鑑定意見書：ハッ場ダム湛水域斜面の 地すべり危険度と地すべり対策の評価

平成 20 年 2 月 7 日

京都大学名誉教授 奥西一夫

図 - 1 ハッ場ダム湛水域の古期大規模地すべり（2万5千分の1地形図長野原図幅の一部に書き込み）

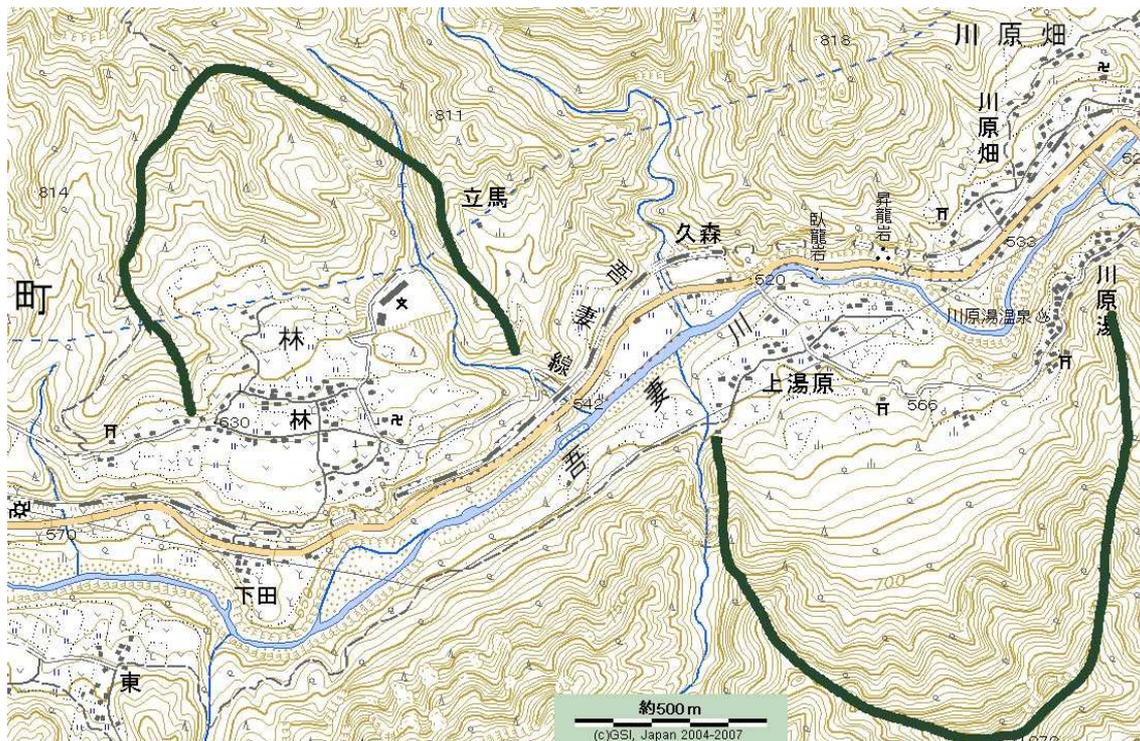
2 万 5 千分の 1 地形図などでハツ場ダムの湛水域の地形を観察すると、直ちに林地区と上湯原の 2 つの大規模な地すべり地形が眼に飛び込む。これを図 - 1 に示す。これらの地すべり地形を古期地すべりと断定する理由は、地すべり地形特有の馬蹄形の凹型地形を明瞭に示すことと、これらの地すべり地形の内側の標高の低い部分には、林層安山岩類の上位にのる、2 万 4 千年前に浅間山（正確には黒斑山）の爆発で流れ下ってきて吾妻川を埋め尽くしたといわれる「応桑岩屑流堆積層」があり、この地層は吾妻川の河岸で段丘地形を形成していて、地すべりによる全体的

これら2つの古期大規模地すべりは、格別の地質・地形・気候的な環境変化がなければ、今後数百年、あるいは数千年の間に再度地すべり活動を起こすとは考えがたい。しかし、ハッ場ダムの完成によってこれらの地域の斜面下部が湛水すると、これらの地域がかつて経験したことがない環境変化が引き起こされることになり、特に地下水位の変化に伴って地すべりが再滑動する可能性は否定できない。ところが、不可解なことに私が参照したH8報告書、H10報告書、H12報告書のいずれにもダムの湛水がこれらの古期大規模地すべりにどのような影響を与えるかの調査結果が記載されていない。それどころか、古期大規模地すべりの認識さえ全く記述されていない。

末端部に位置する部分が図 - 3 に示されるように 4 つの地すべりブロックに分かれているとされ、さらにそのうちの一部が地すべり対策が必要な斜面と認定されているに過ぎない。この点については 5 . 3 節で詳述する。上湯原地区については、国土交通省指定の地すべり危険斜面の中のブロック が古期大規模地すべりにほぼ匹敵する。このブロック が「湛水による地すべりの発生が考え難い箇所」として詳細な調査の対象から外された理由については上記ハツ場ダム工事事務所のホームページでもつまびらかでなく、本鑑定意見書で参照する書証にも記載がないが、このブロックでは現在、ダム建設に伴う水没地域の補償として土地造成が行われている。そしてその一角では盛土によって造成されたと想像される宅地の道路に面する石積み擁壁の基部に亀裂が随所に見られる。これは周辺住民が発見したものとされているが、2007 年 12 月 8 日に観察したところ、写真 - 1 に示すように、いったんモルタルを塗り込んで補修された後に再度クラックが生じており、造成宅地に継続的な変位が起こっていることが明らかになった。この変位を直ちに地すべり変位と決めつけるべき証拠はないが、地すべりが起こったことを疑うべき理由は十分にあるものであり、そのような観点から詳細な調査を行い、地形図から明らかな古期大規模地すべりとの関連の有無を含めた斜面安定評価が必要であるが、これが全く行われていないことは極めて不適切なことである。

図-2 林地区の地すべり地形。上段は長野原町教育委員会：長野原の自然，1993の16ページからの引用(上が北)，下段は国土交通省八ッ場ダム工事事務所のホームページ(<http://www.ktr.mlit.go.jp/yanba/faq/jisuberi.htm>)からの引用(図中の番号は原資料の図番号)。

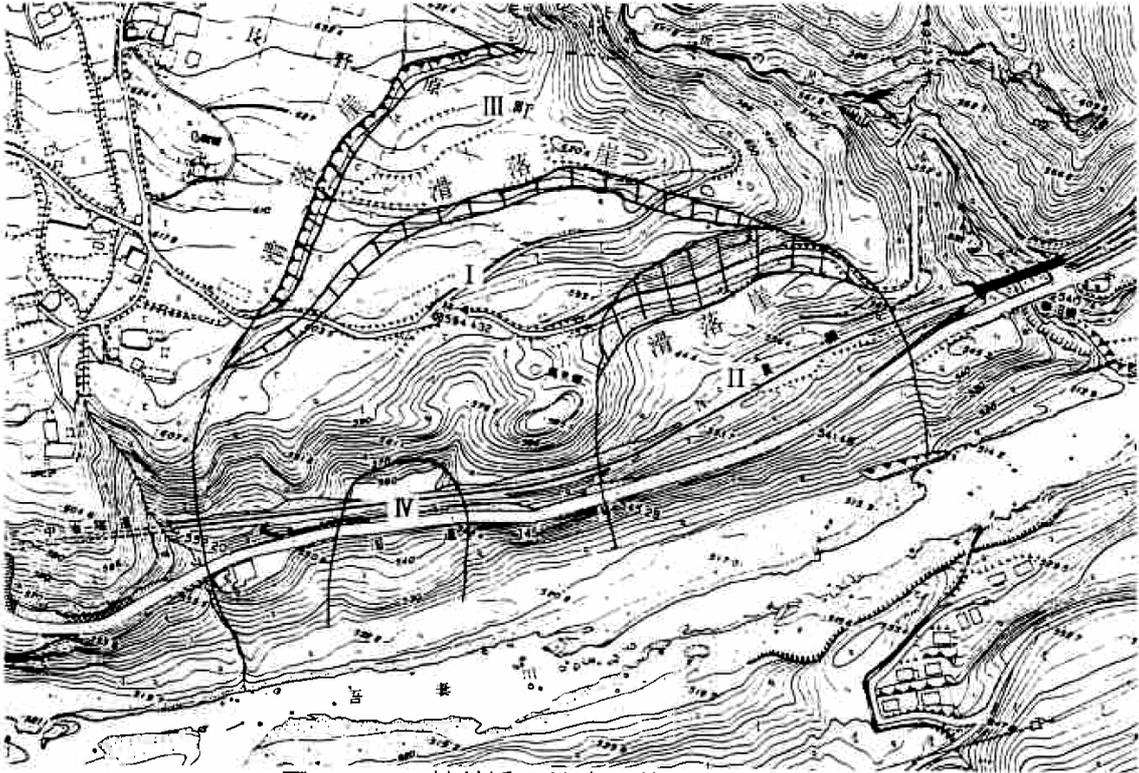
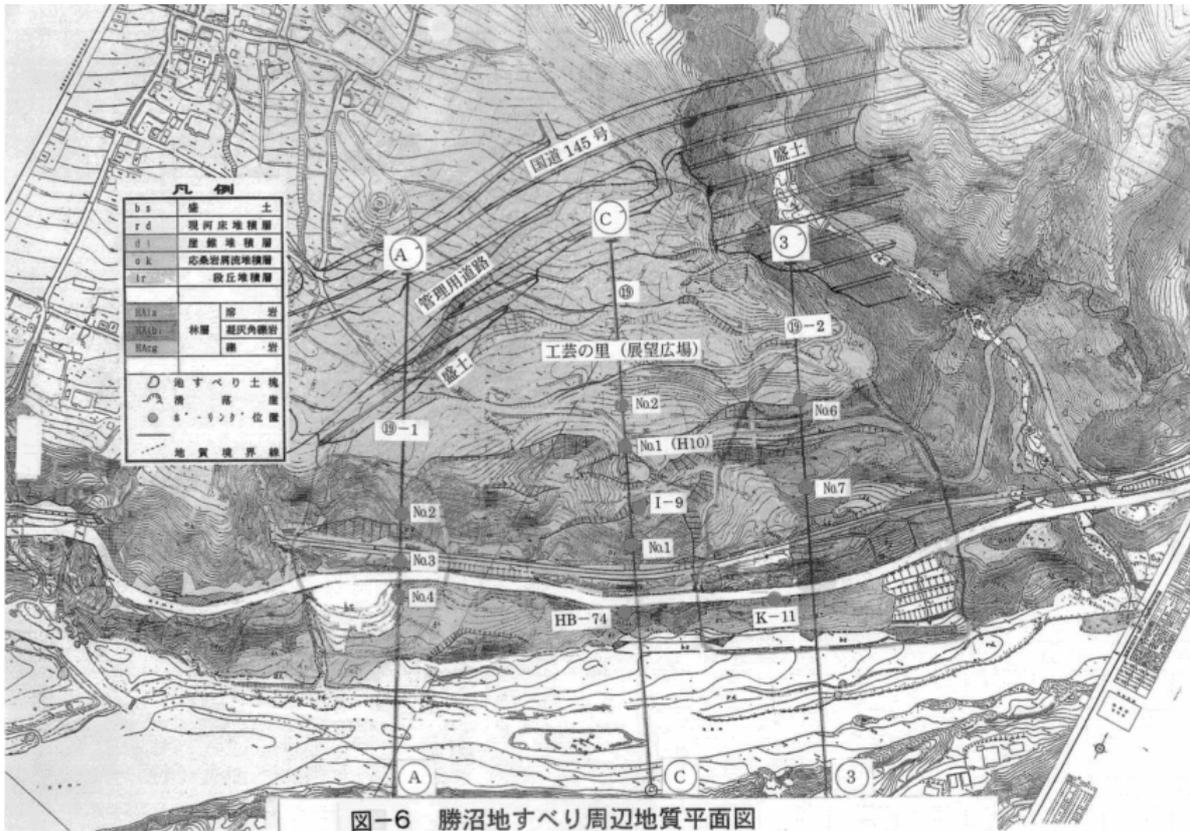
図 1 の上下段を比較すると、上段では 4 つの地すべりブロックが区分されているが、下段では測線 A および B のそれぞれ下方が地すべりブロックと認定されているに過ぎない。そして上記報告書ではブロック に対応する -2 と、ブロック とその西隣の A 測線の下方のブロックを含むブロック -1 が対策工事の対象になっている。上記報告書ではそれ以外の区域を地すべり地と判断しているのかどうかは不明瞭であり、「ダム湛水時に地すべりが起こる可能性のある斜面」については全く言及がない。国土交通省指定の地すべり危険斜面 ~ 22 の 4 つの地すべりブロック(図 - 3 参照)は、図 - 1 と比較すると、林地区の古期大規模地すべりの末端部分に過ぎず、地すべりの全体像を反映したものとは言えないが、そのうち、ブロック , の一部が図-1 上段の 4 つ地すべりブロックに相当する。そして、被告準備書面第 3 の 3 の (2) のア項では「林地区勝沼は、地すべり地域に指定され(平成 3 年 9 月 19 日建設省告示第 1641 号),」とした上で、

「林地区勝沼の地すべり地は、詳細な地質調査を実施し、検討を重ねた結果、3つのブロックに分割されることが分かった。このうち、中央の大きなブロックについては、地すべり面が確認されておらず、河岸近くの林層に堅硬な熔岩が深部まで連続して分布し、この林層を切って地すべり面が形成されるとは考えにくいと判断されている(乙174号証の2 図5及び図6のC断面参照)」としている。不可解なのは、「中央の大きなブロック」は地すべり地であることを認め、かつ、地すべり指定地域に指定されていることも認めながら、地すべり面が確認されていないとしていることである。地すべり地であると認定した以上、かつて地すべりが発生したことを認定したのであり、当然地すべり面が生じたことを認めなければならない。また原告の、「平成元年にはJR線路の路盤沈下、国道145号の川側への押し出しなどを伴う大規模地すべりが発生している。」という指摘を引用しながらそれには反論していないので、この地すべりの範囲内に地すべり面が存在することは否定できないはずである。したがって上の記述は、地すべり地であって地すべり面が存在するはずであるにもかかわらず、地すべり面を確認できていない、すなわち調査が不十分であることを告白したものと解されるべきものである(この問題については5.3節の3(b)項で再度検討する)。そのほか、国土交通省指定の地すべり危険斜面 ~ 22のすべてが5.1節で述べた林地区の古期大規模地すべりに含まれるので、この古期大規模地すべりの地すべり面を特定し、その性状を明らかにしない限り、これらの地すべりブロックが「活動する可能性は極めて小さいと判断されている」ことは正しい判断だと見なせない。

上に引用した八ッ場ダム工事事務所のホームページでは「勝沼の地すべり地形の中央のC断面に示すように、“河岸近くの林層は堅硬な熔岩が深部まで連続して分布し(ボーリングで確認)これを切って地すべり面が形成される可能性は考えにくい”と判断した」とし、図-2上段のブロック または を意識していることを窺わせるが、結局、ボーリング調査の結果から地すべりそのものを否定している。しかし、ブロック にしてもブロック にしても、上部滑落崖は明瞭であり、国土交通省が提示した図-2下段の地図でも、測線Aの上部から測線Cに向かっての部分と、測線Cと測線3の間の上部には急崖が明瞭に認められ、地すべり地形の存在は明らかである。そして図-2上段の図示は記録された過去の滑動歴に基づいているので、地すべりブロックの輪郭が明確でないものもあるが、ここに示された4つの地すべりブロックは当然地すべり斜面であり、過去に滑動経験のある間欠型地すべりとして検討対象としなければならない。貯水池地

すべりについては、大量の土石が貯水池に流れ込む場合に壊滅的な災害となることから、地すべりブロックを細かく分けるのではなく、全体が動いた場合を想定して安全対策を講ずるべきである。さらに、上述の H12 報告書の図 4 - 2 - 12 には国交省が地すべりと判定していない区域に掘削された F-9 ボーリングにおける地中変位測定結果が示されているが、深度 12m 付近と 32m 付近に明瞭な地すべり変位が現れており、63m～81m にはクリープ性の滑動を疑わせるような変位が現れていて、これらを見逃すことは許されない。したがって、現在八ッ場ダム工事事務所で計画しているような、河川沿いの小さい地すべりブロックだけを対象にした対策工事では、大滝ダムでの失敗（「国土問題」68 号参照）を繰り返す可能性が高い。

図 - 4 湛水域に接する地すべり土塊と貯水池の幾何学的関係

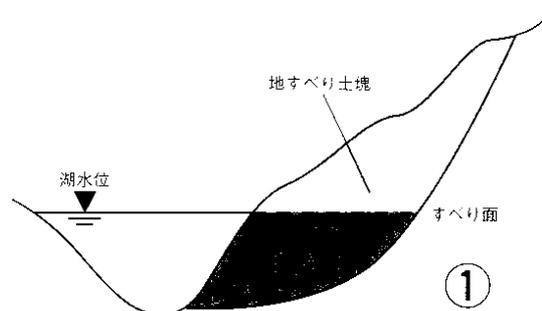
被告準備書面は H12 報告書には、随所に、地すべりの影響範囲に保全対象物がない、あるいは貯水容量への影響が少ない場合は地すべりであっても対策をおこなわないという判断が示されているが、これは極めて奇妙かつ不適切である。ダム地すべりで最もおそれられるべきは湛水域に津波を引き起こし、湛水域の上流域を襲ったり、ダムを超えて下流に伝播する段波が氾濫することであり、地すべりが湛水域内のどの位置で起こるかにはほとんど無関係である。「貯水容量への影響」とは地すべり土塊の体積と貯水容量の比率を指すものと考えられるが、ダム津波は地すべり土塊がダム湖に突入することに起因する動的現象であって、津波の大きさ、波高などは地すべり土塊の体積と貯水容量だけで決まるものではない。図 - 4 に長野県のダム地すべり対策に関するホームページ（<http://www.pref.nagano.jp/xdoboku/asakawa/dam/jisuberi-taisaku.htm>）から転載した図を示すが、直感的に分かるように、地すべり土塊が瞬間的にダム湖に流入するとすれば、ダム津波の高さは断面図における地すべり土塊の面積とダム湖の横断幅の比で決まる。流入速度が有限だとした場合については、大滝ダムについて 309 万 m^3 の地すべり土塊が 15.4m のダム津波を引き起こすという試算（前述の国土問題 68 号、59-61 ページ）がなされている。

については、例えば5.5節の(3)の(a)項および(b)で述べたように、ダム湛水によって起こり得る地すべりは空中写真等による地形判読で抽出された斜面の範囲内だけであるという根拠のない前提が含まれており、全く不当である。ダム湛水という、当該斜面が地質学的過去においても経験していないような大きな環境変化を前提にすれば、当該箇所で地すべりが起これば、周辺斜面も同様に不安定になり、地すべり範囲が拡大することは当然考えなければならない。については例えば5.3節で図-4を用いて説明したように、地すべりによって惹起されるダム津波の波高は地すべりの土量以外の要因にも依存しているので、地すべりの土量だけから地すべりによって引き起こされる危険度を判定することはできないのである。についても5.3節で述

図 - 5 二社平地すべり周辺地質平面図 (H12 報告書より転載), 縮尺は変更されている。

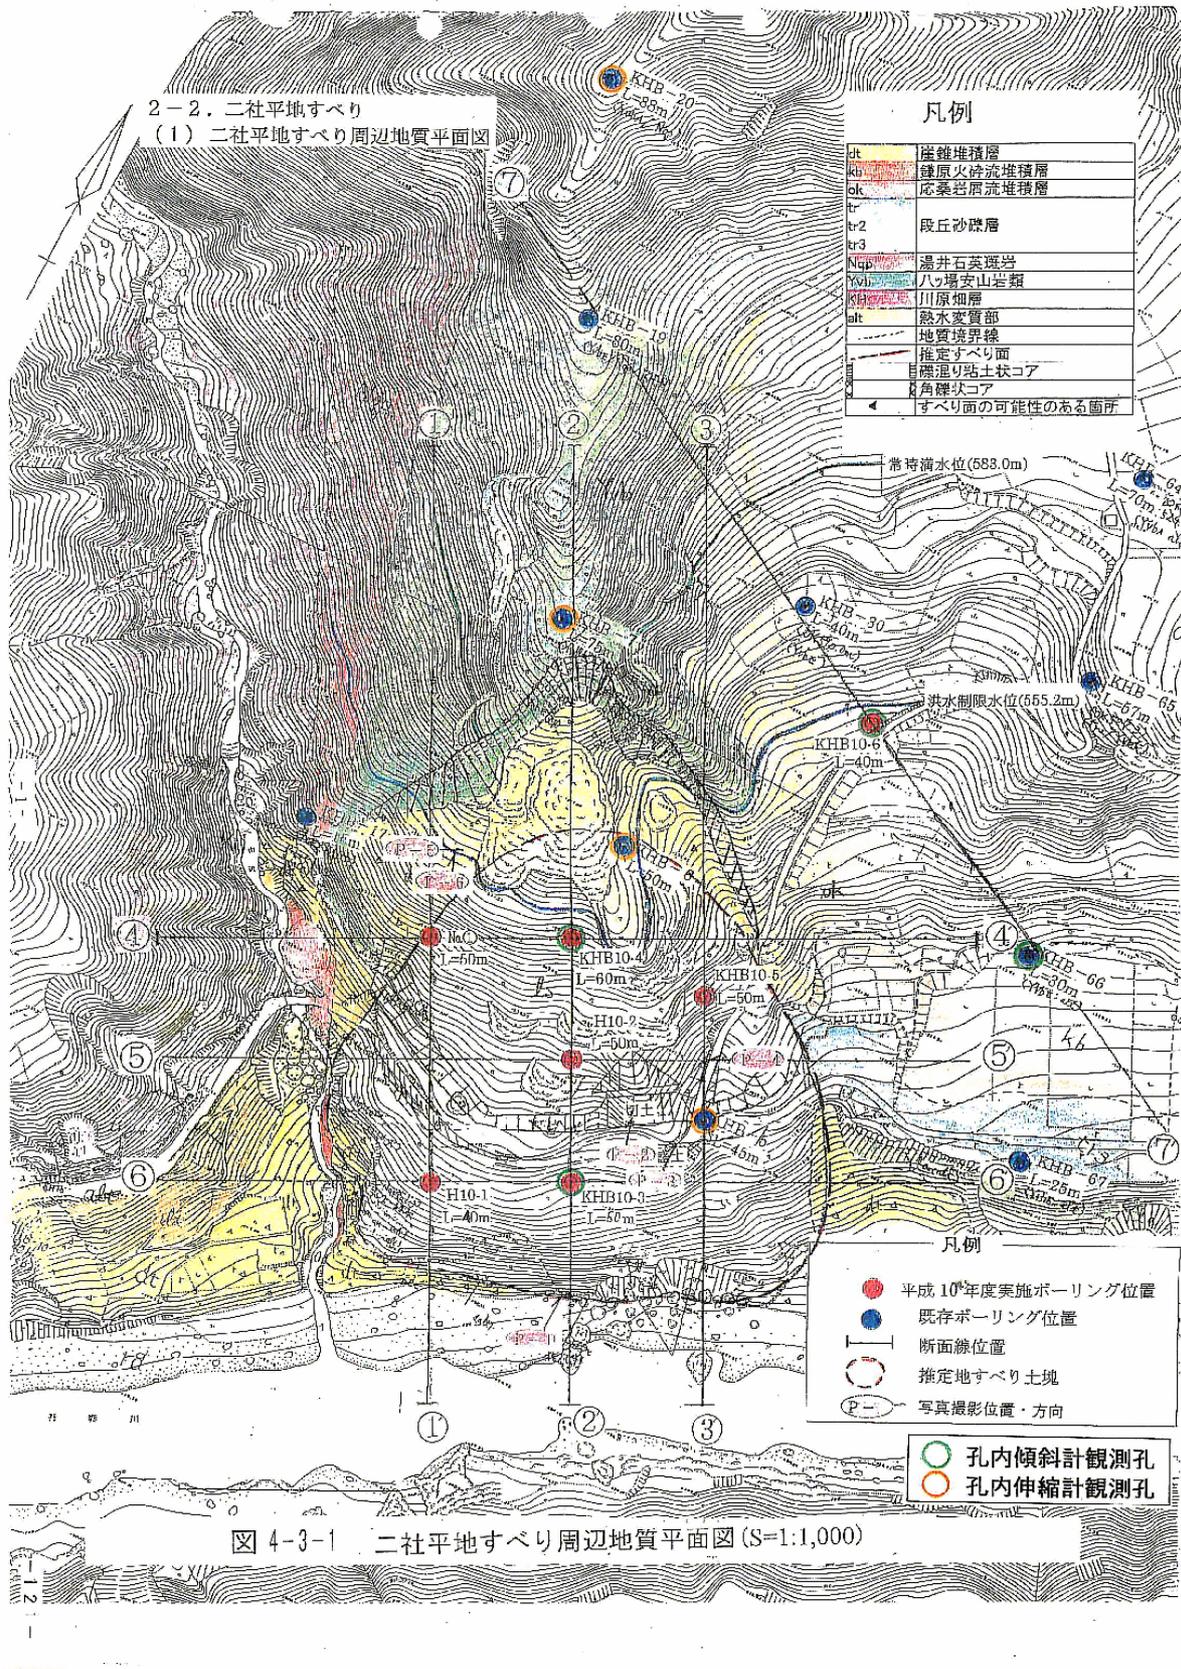
被告準備書面の第3の2の(2)では二社平の地すべり地に関して原告が地すべりの危険度が高く、地すべり対策も不十分であると主張しているのに対して、「計画安全率は現計画では・・・1.2としており、現地の状況を踏まえ十分な計画安全率を設定している（乙174号証の2 図4参照）」、あるいは「当該地区の周辺整備の状況に合わせ、今後地すべり対策の再検討を行い修正を加えられていくことになるが、・・・、技術的には十分対応可能と判断している。」と述べている。このうち、「現地の状況」についてはH12報告書の4-3節に記載の調査結果を指すものと考えられるので、その図4-3-1と図4-3-2をそれぞれ図5および図6として転載する。図5を見ると、「推定地すべり土塊」として示された範囲の背後に、地すべり土塊の滑動によって生じたと見られる滑落崖があり、その断面形は図6に明瞭に示されており、これにつながる推定すべり面も描かれている。この滑落崖は実際には写真1のように大きな岩体が地すべり運動によって2つに分かれて、いわゆる分離丘を形成し、その間が図6の断面に示される凹地を作り出している。このように、極めて明瞭な地すべり地形を地すべり区域に含めないのは到底理解できないことである。さらに図5と図6から地質の3次元的構造を考えると、「推定地すべり土塊」とされる区域の底部に存在する温井石英斑岩はその西側にシート状に延び

ており、図 - 6に示されている温井石英斑岩とハツ場安山岩類の境界のすべり面は、図 - 6で破線で示されているように、上記の滑落崖を超えて北の方に延び、平面的にもより大きい拡がりを持っていることが示唆される。図 - 5と図 - 6は地質調査を担当したコンサルタント会社の成果をもとに描かれ、著作者である国土技術研究センターの解釈を入れて「推定地すべり土塊」の範囲が描き入れられているものと考えられるが、この過程で本鑑定意見書の第2章～第4章の観点は切り捨てられ、そのかわり、できるだけ安価に地すべり対策を行えるような調査結果を出すことを目的として「推定地すべり土塊」が推定されたとしか考えられないような結果となっている。したがって、ここで結論され、被告準備書面の第3の1の(2)のウで格別の説明なしに言われている「現地の状況」というのは極めて不適切な現状認識を示したものと言わねばならない。したがって、そのような不適切な現状認識のもとに「十分な計画安全率を設定している」ことが事実であっても、それはごく限定された条件での安全確保に過ぎず、これによって湛水条件下での二社平の当該斜面が地すべりに対して安全になるとは到底言えないのである。その次に書かれている「当該地区の周辺整備の状況に合わせ、今後地すべり対策の再検討を行い」云々は、当該地区の周辺整備の状況によって図 - 5の範囲の「現地の状況」が変化すれば再検討をおこなうという意味か、「周辺整備の状況」という意味はもっと広い範囲の状況を指し、図 - 5の範囲で格別の変化がなくても再検討を行うという意味か、判然としないが、いずれにしても被告準備書面のこの項で現時点での判断として「技術的には十分対応可能」と主張しているのは誤りである。なお、「技術的には」という限定を設けて、実際には十分な対応をしない可能性があることを示唆しているが、これもダム建設の起業者があるまじき態度を取っていることの反映であると言わざるを

5.5節第(3)項(a)で述べたとおり、二社平の地すべりの区域設定に誤りがあり、地すべり地形を呈する斜面全域について対策工事の設計をやり直す必要がある。また、被告準備書面の第3の1の(2)のイで「現況地形に地すべりの痕跡がなければ、地すべり地として選定すること自体が難しく、このような箇所で発生する地すべりを事前に予測することは、非常に困難である」と述べていることから明らかなように、地すべり地形を呈する斜面だけを対象とした調査では不十分であるので、これよりも一回り広い範囲について湛水時の地すべり危険度を評価し、領域拡大によって地すべり危険度が増加する傾向が見られる場合はさらに領域拡大をおこなって、適正な地すべり危険斜面を確定する必要がある。
